BI.271.2.2024

„Budowa toalety publicznej wraz z infrastrukturą techniczną”

Zgodnie z art. 135 ustawy Prawo zamówień Publicznych (Dz. U. z 2023 poz. 1605 ze zm.) Zamawiający w odpowiedzi na pytania dotyczące treści SWZ udziela następujących wyjaśnień:

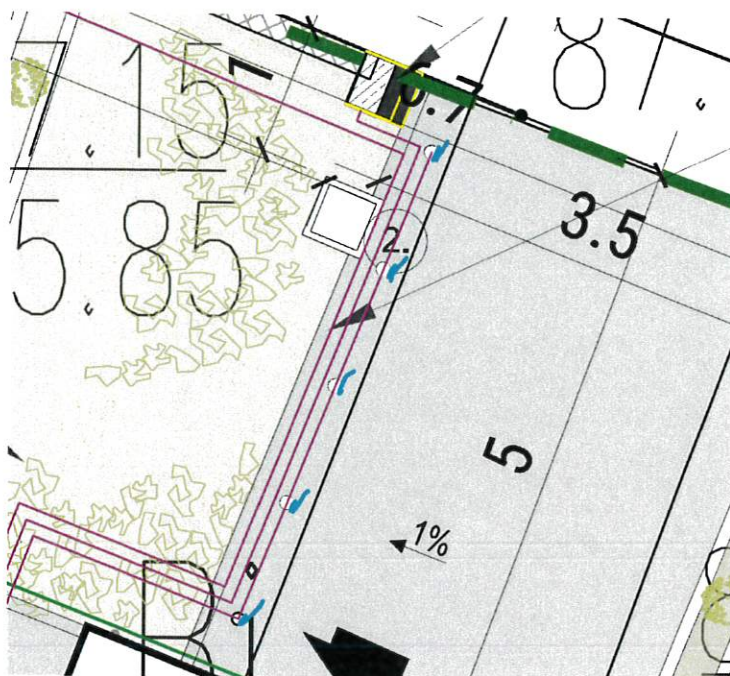
W PZT punkt 1. „Określenie przedmiotu zamierzenia budowlanego” Zamawiający wskazał, że zagospodarowanie terenu obejmuje również oświetlenie terenu, oznaczone w legendzie mapy PZT jako lampy najazdowe. Prosimy o wskazanie lokalizacji lamp najazdowych na planie zagospodarowania, podanie ich ilości oraz przykładowego modelu lub wykreślenie z zakresu wykonania.

- 1.  projektowana toaleta automatyczna
-  teren utwardzony- kostka brukowa
-  zieleń
-  zakres bez ingerencji- teren zieleni nieurządzonej
-  lampy najazdowe

Lokalizacje lamp najazdowych wskazano na poniższym wycinku kolorem niebieskim. Ilość lamp – 5 szt.
